CIRCULAIRE TECHNIQUE PIÈCES DÉTACHÉES

EDITION	22	du	15/02/72	concerne la modification N° ▷				00258			
ORGANES de BASE et TYPES d'ORGANE modifiés	▶ 10	206

Remplacement des cabines Vosges CA référence : 248315

MODIFICATION DE LA PLANCHE DE BORD ANCIENNE CABINE POUR MONTAGE SUR NOUVELLE CABINE

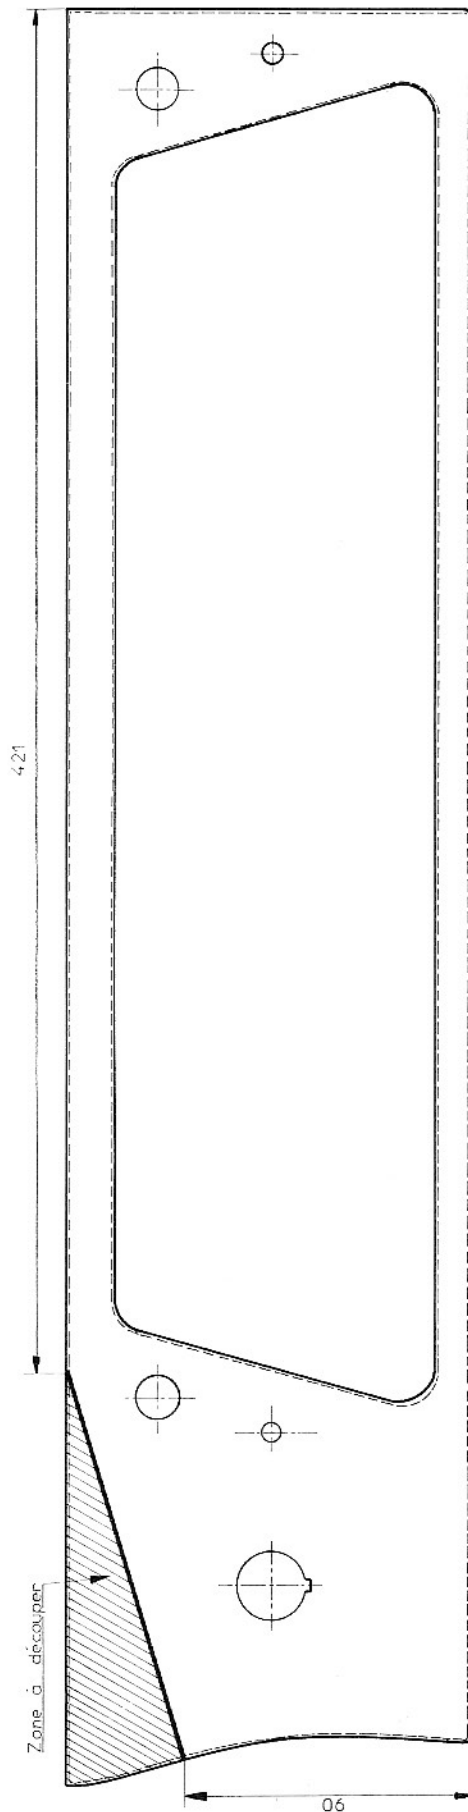
A épuisement des anciennes cabines citées en objet, il ne sera fourni que la nouvelle référence : 249198, mais il sera nécessaire :

- de modifier la planche de bord (voir plan ci-joint).
- de faire le branchement du moteur d'essuie-glace, en modifiant l'ancien faisceau.
